水道管路が満たすべき耐震性能の強化(省令第1条第7号)

※令和8年4月1日省令改正、令和8年10月1日 省令施行

新たにレベル2地震動に対する耐震化の要件の対象となる施設① 国土交通省

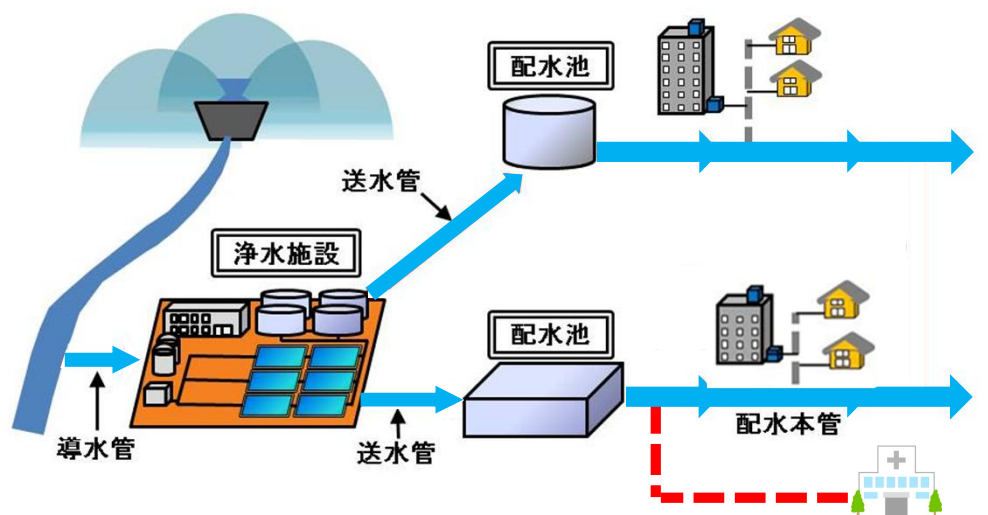
- 能登半島地震の教訓を踏まえ、避難所などの重要施設に接続する水道管路の耐震化を進めることが重要。
- 水道法に基づく水道施設の技術的基準を定める省令を改正し、重要施設に接続する配水支管等について、基幹管路(導水管・送水管・配水本管)と同様の耐震性能(レベル2地震動への対応等)を確保することを義務づけ。

(改正後)

レベル1 地震動	レベル2 地震動		レベル1 地震動	レベル2 地震動
基幹管路	○	○		○	○
重要施設に接続する配水支管※	○	—		○	○
上記以外の配水支管	○	—		○	—

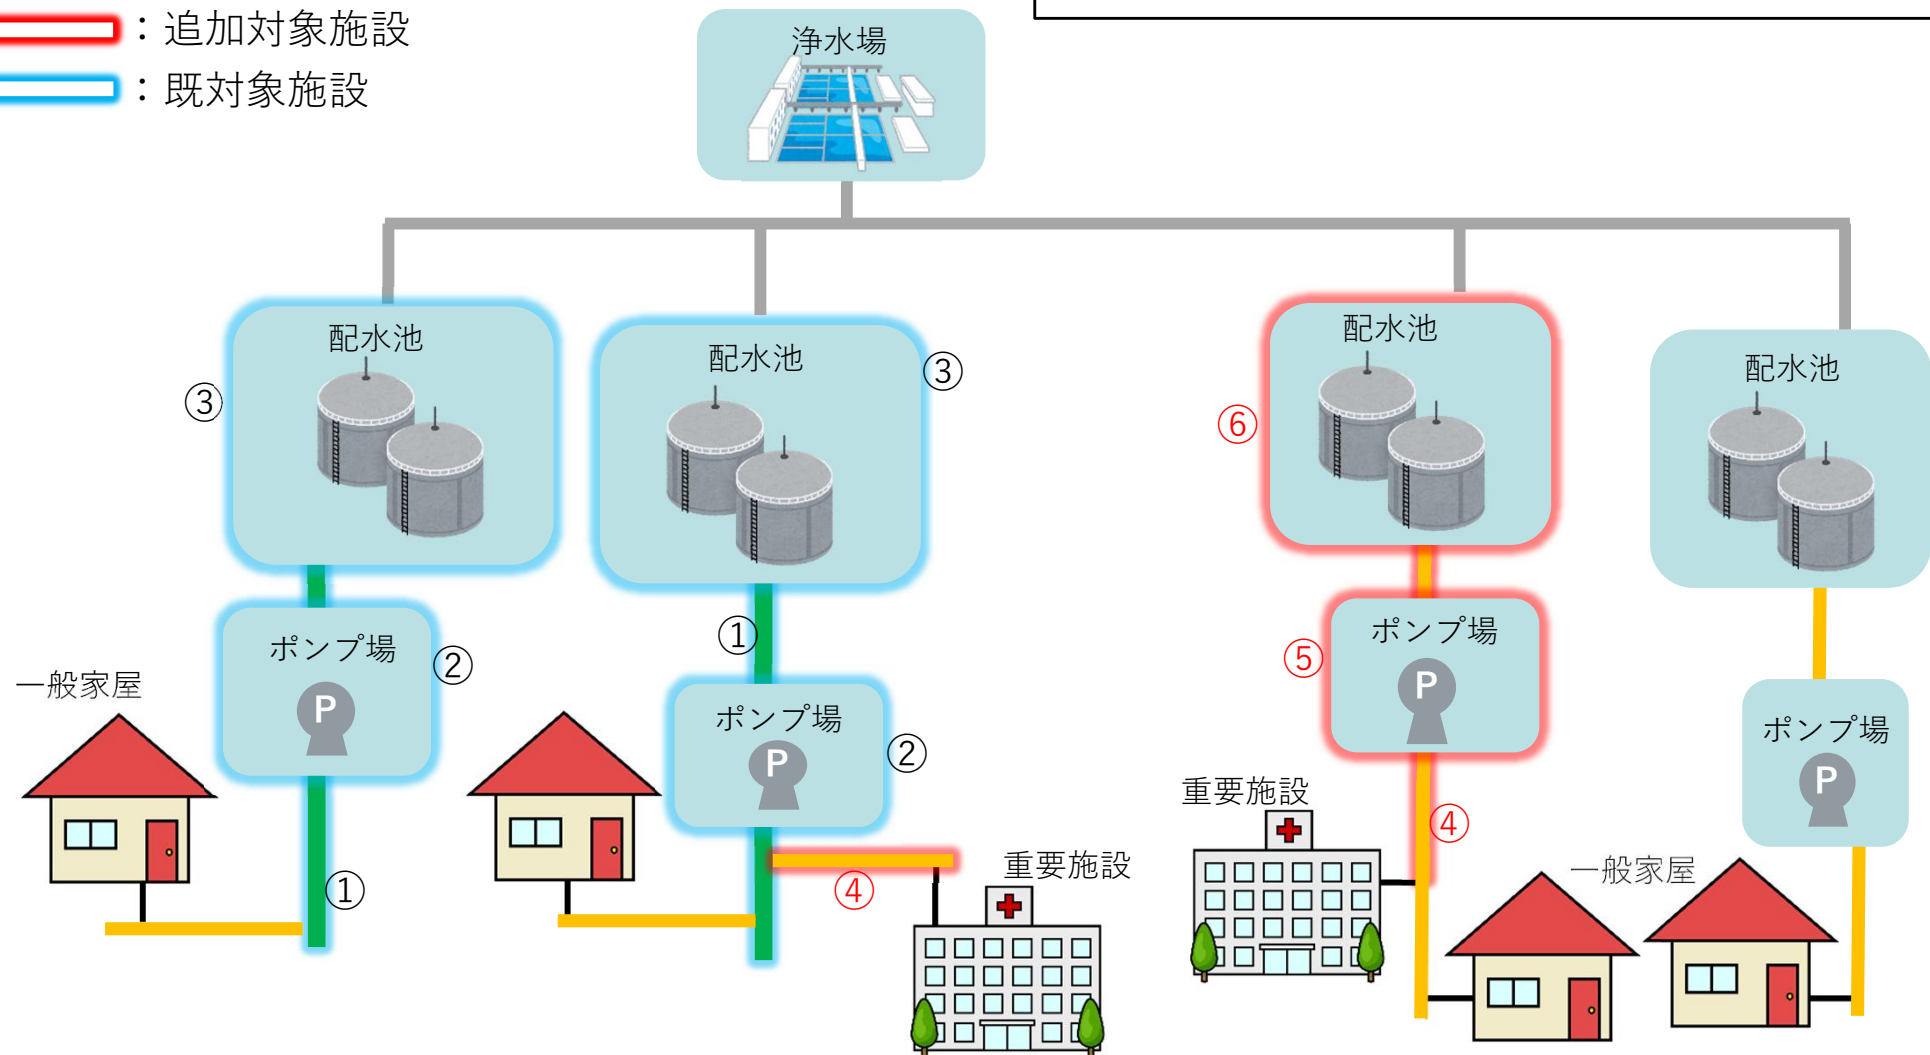
配水本管を有する水道において、現行の規定では、配水本管及びそれに接続するポンプ場・配水池（①、②、③）のみが対象となっているが、本改正により、重要施設に接続する配水支管及びそれに接続するポンプ場・配水池（④、⑤、⑥）を追加。
